**Veřejná diskuze, Areál bydlení
Chmelnice a Zahradní Město
14.5.2012**

Vypracoval : Zbyněk Krejčířík

3. AREÁL BYDLENÍ CHMELNICE Z JINÉHO POHLEDU

Žádost o úpravu směrné části ÚP, navýšení indexu IPP z 0,4 na 0,9 , RMČ 4.4.2012

Situace v předložené PD Ing. Odehnala

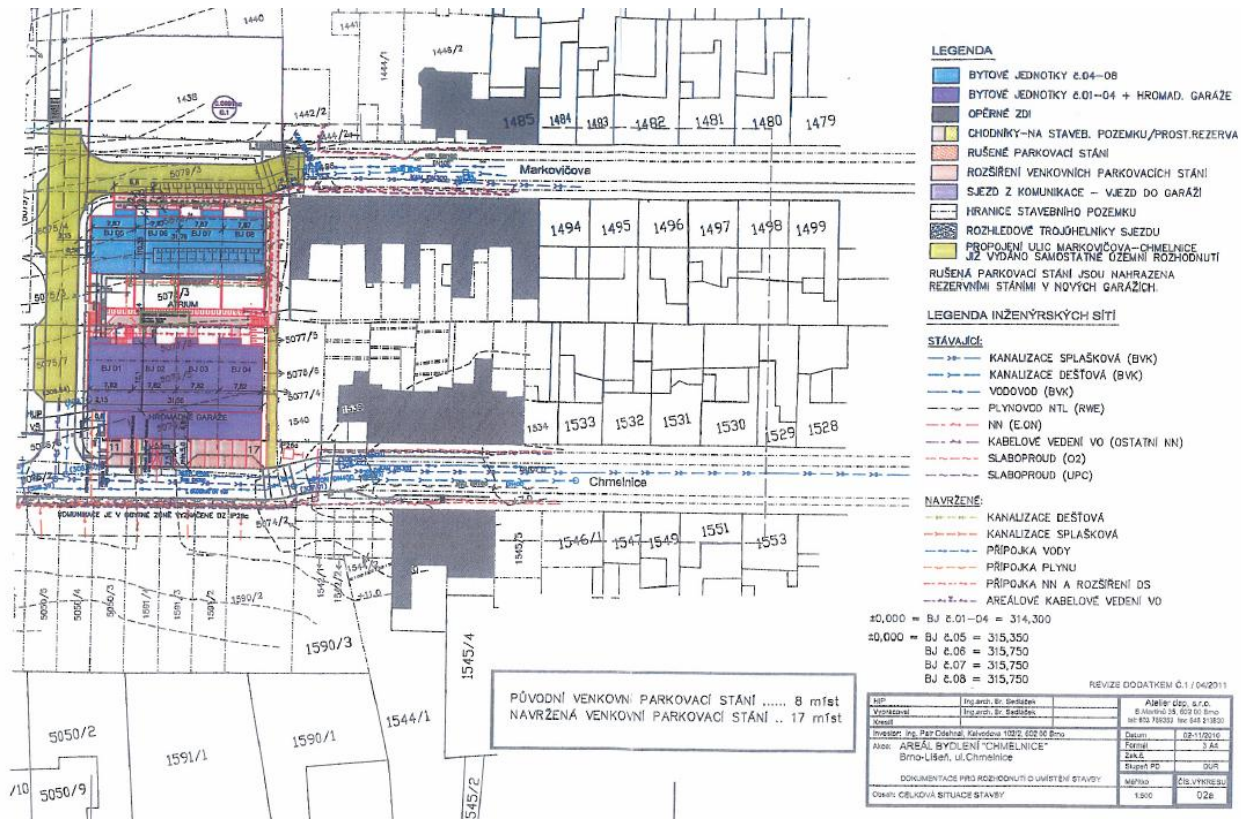
2BD o 8(14-16)BJ, orientace Jihx Sever, dopravní obslužnost z Chmelnice v místě zrušených parkovacích stání

Pohledy na Areál z ulice Chmelnice

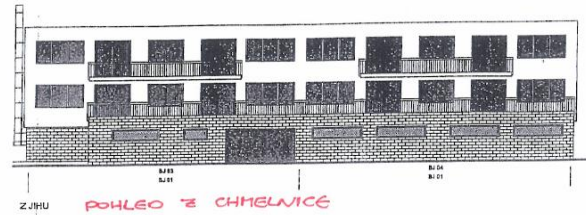
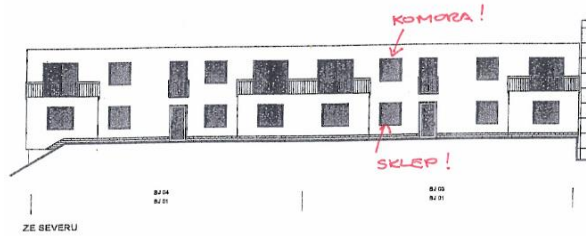
Zajímavá jsou okna o rozměru 1,5 x 1,5 metru do údajného sklepa a komory

Spodní řada (Chmelnice) 1NP předložená dokumentace

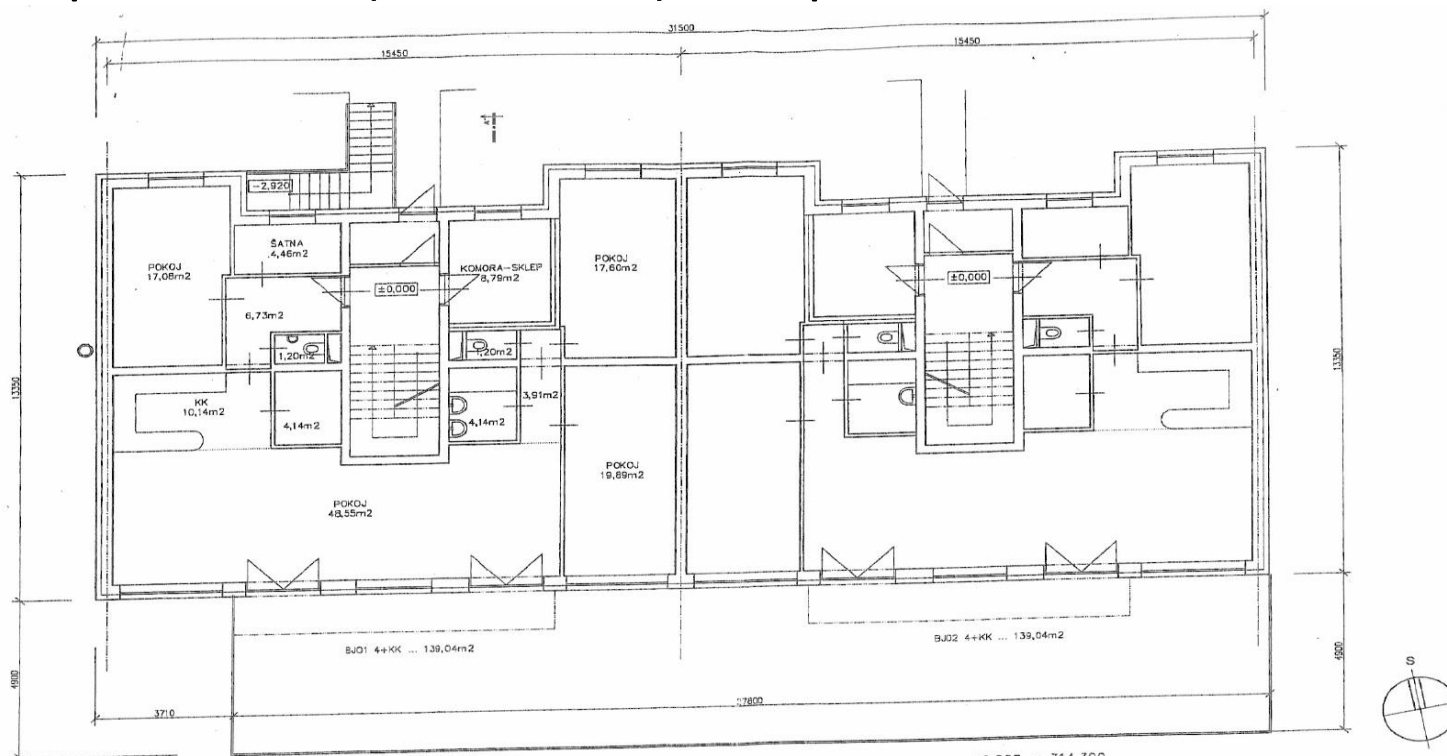
2 vstupy, 2 instalační šachty, neoznačení některých místností, společné schodiště, ale jinak 2BJ na patře, každá 139 m²

Spodní řada (Chmelnice) 1NP faktický stav

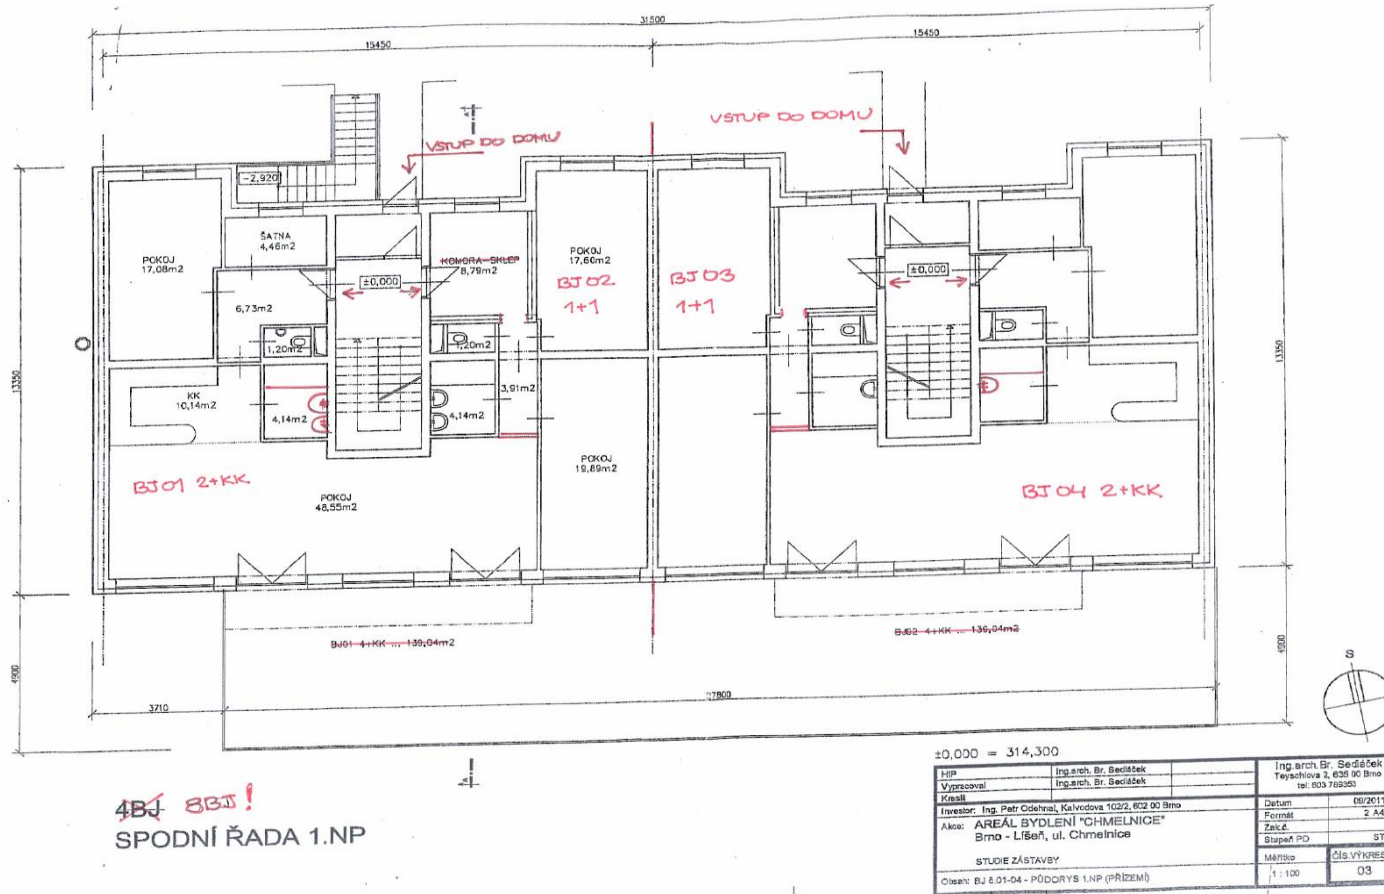
Realizací jedné příčky o délce 1m a vybouráním otvoru o stejné délce vzniknou na patře 4BJ (2x 2+KK, 2x 1+1) jak snadné

2NP je identické s 1NP

Horní řada (Markovičova) 1NP předložená dokumentace

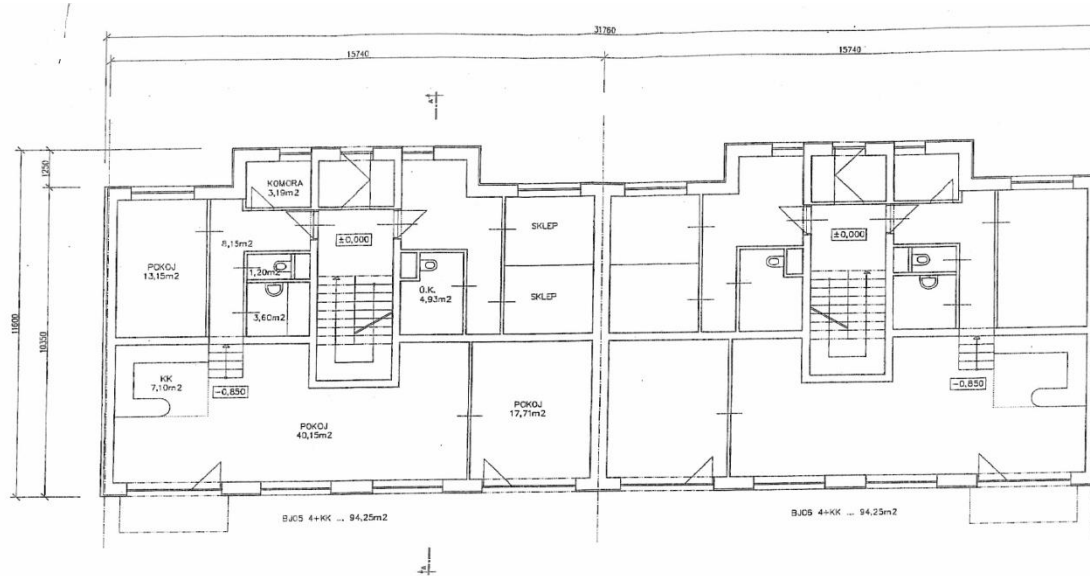
opět 2 vstupy, 2 instalační šachty, sklep s velkým oknem, společné schodiště, ale jinak 2BJ na patře, každá 95 m²

Horní řada (Markovičova) 1NP faktický stav

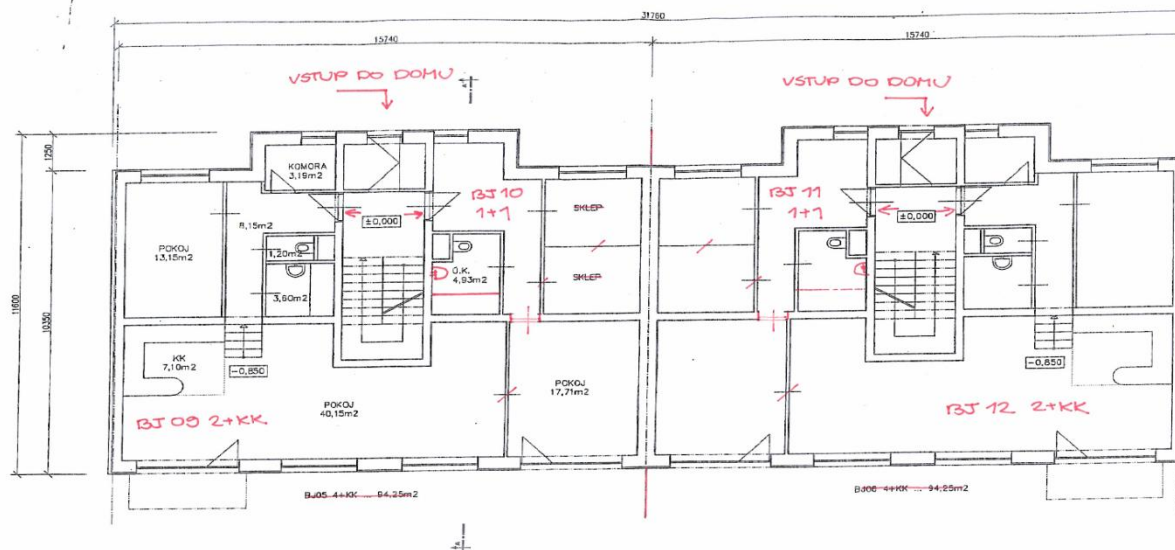
Zde postačí vybouráním otvoru o délce 1M a zrušení dveří do sklepa a vzniknou na patře 4BJ (2x 2+KK, 2x 1+1) jak snadné

Horní řada (Markovičova) 2NP faktický stav

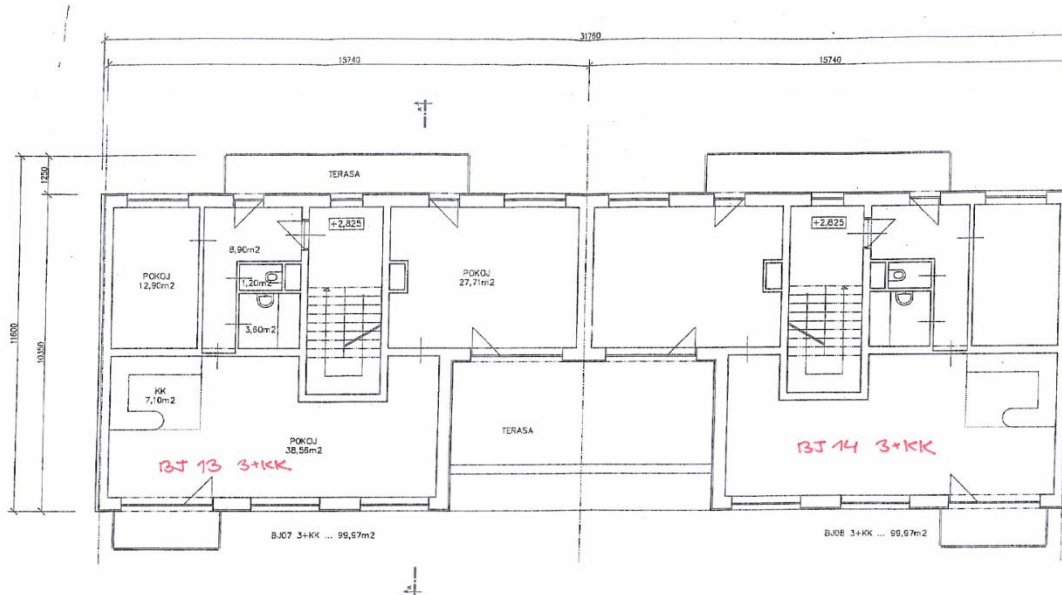
I BJ č. 13 a 14 by se daly variantně snadno rozdělit na 2x2+KK a 2x garsoniera

Spodní řada (Chmelnice) řez

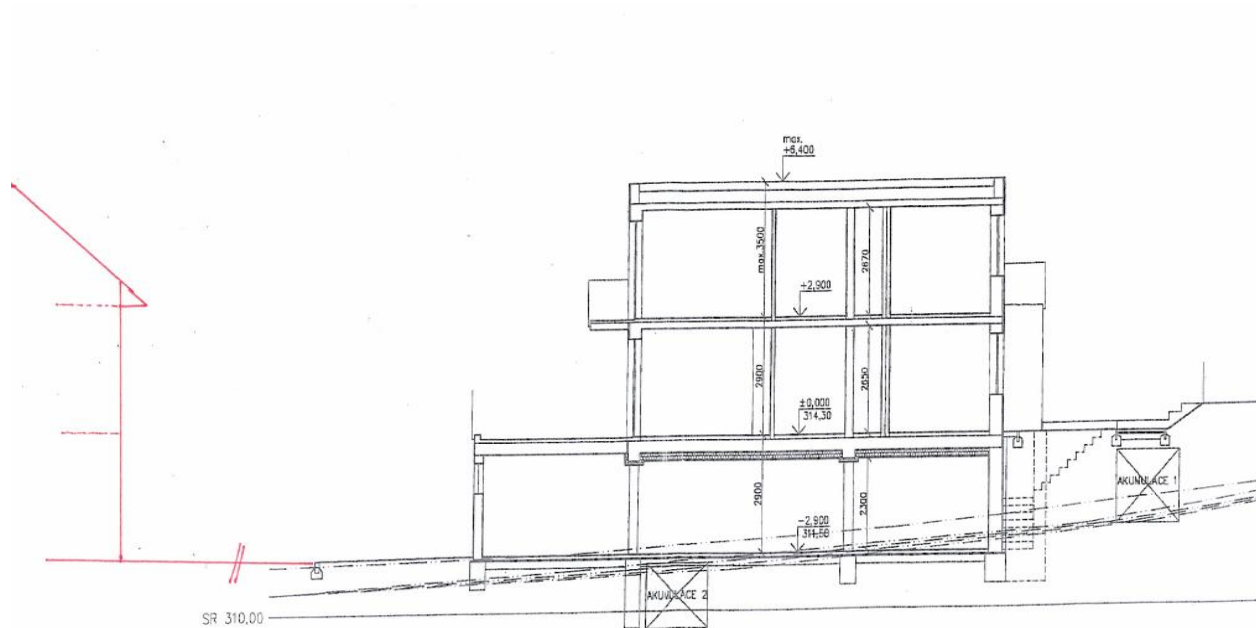
Plochá střecha bude v úrovni hřebene RD Chmelnice 45-59 tj 10M

Spodní řada (Chmelnice) 1PP garáže

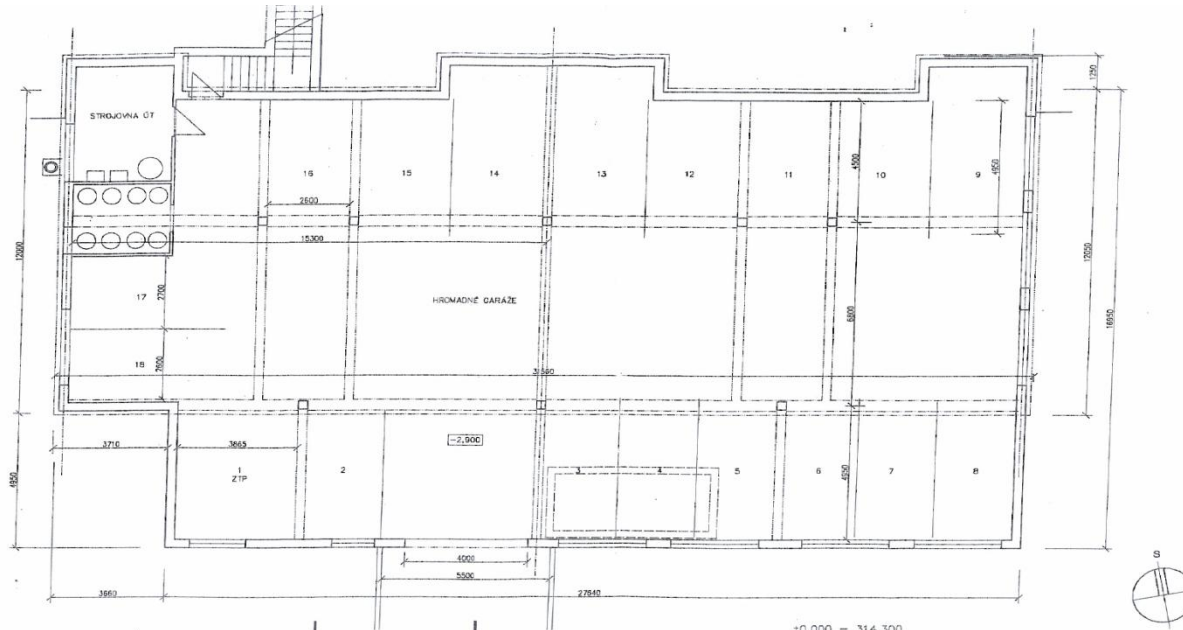
+ 7 "VEŘEJNÍCH" STÁNÍ = 25 PARKOVACÍCH STÁNÍ
 PLNĚ POKRYJE POTŘEBU NA 14 (16) BJ !!!
 7 "VEŘEJNÍCH" STÁNÍ BUDE VÁŽADNĚ PRO POTŘEBU STAVBY !!!

18+7 parkovacích stání plně pokryje potřeby pro 14-16 BJ

Vybudování 7 „veřejných“ parkovacích stání na Chmelnici a 10 stání na ul. Hochmanova

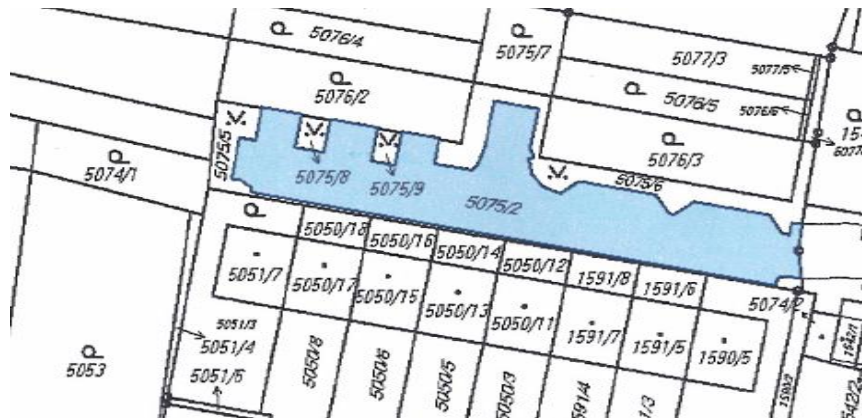
Je technicky nemožné, aby šlo dle rozhodnutí RMČ ze 4.4.12 v místě 4 zrušených podélných stání na pozemku 5075/2 vybudovat 7 stání !!!! Muselo by se zasáhnout na pozemek 5075/6 (poslední zbytek zeleně)

Budovat 10 veřejných stání na Hochmanové pro potřeby Chmelnice a Markovičové nemá s racionálním uvažováním nic společného !!!
